DIRECCIÓN DE
OBRAS
PÚBLICAS

OFICIO No. D-1608/2019
07 de JUNIO de 2019.

Con relación a su Escrito S/N de fecha 03 de junio del presente, en el que solicita la revisión de los precios unitarios por conceptos de obra extraordinarios relativos a la obra: **"ADECUACIÓN VIAL EN CRUCERO LOMBARDO TOLEDANO CARR ALDAMA."**, que su representada ejecuta para esta Dependencia al amparo del contrato **No. 024/2019**, al respecto, me permito comunicar a Ud., la autorización de los mismos, quedando como a continuación se relacionan:

ORDEN DE CAMPO DE TRABAJOS EXTRAORDINARIOS

CROQUIS

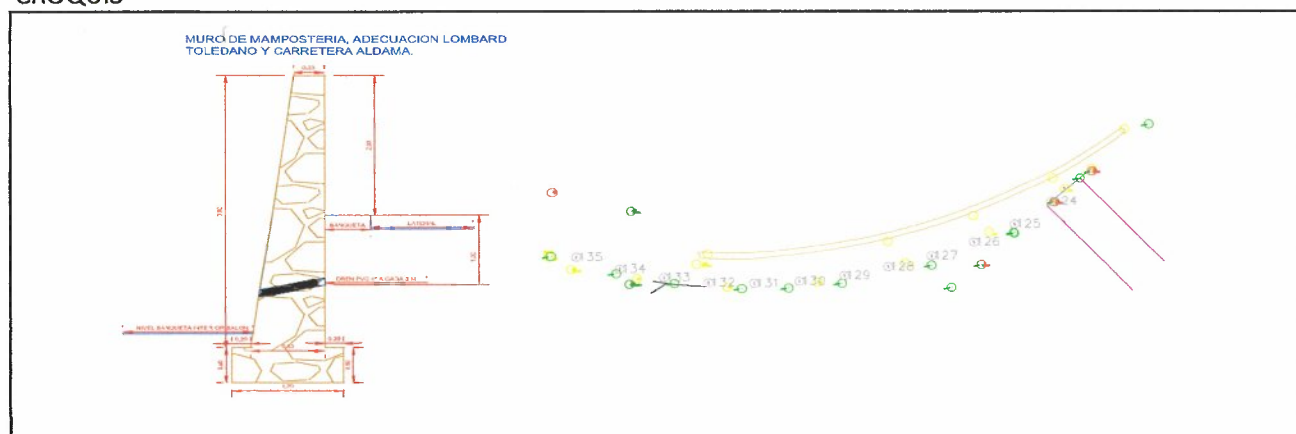
Por cambio de proyecto se concidero construir muro de mampostería, ya que de proyecto se tenia contemplado la reubicacion del barandal existente, pero debido a la rasante de pavimento, quedaba muy baja la altura del barandal.

Clave	Concepto	Unidad Medida	Cantidad
EXT-01	Muro de mampostería con piedra de corte aparente de tercera con mortero 1:3 incluye: materiales y mano de obra	m3	60.00
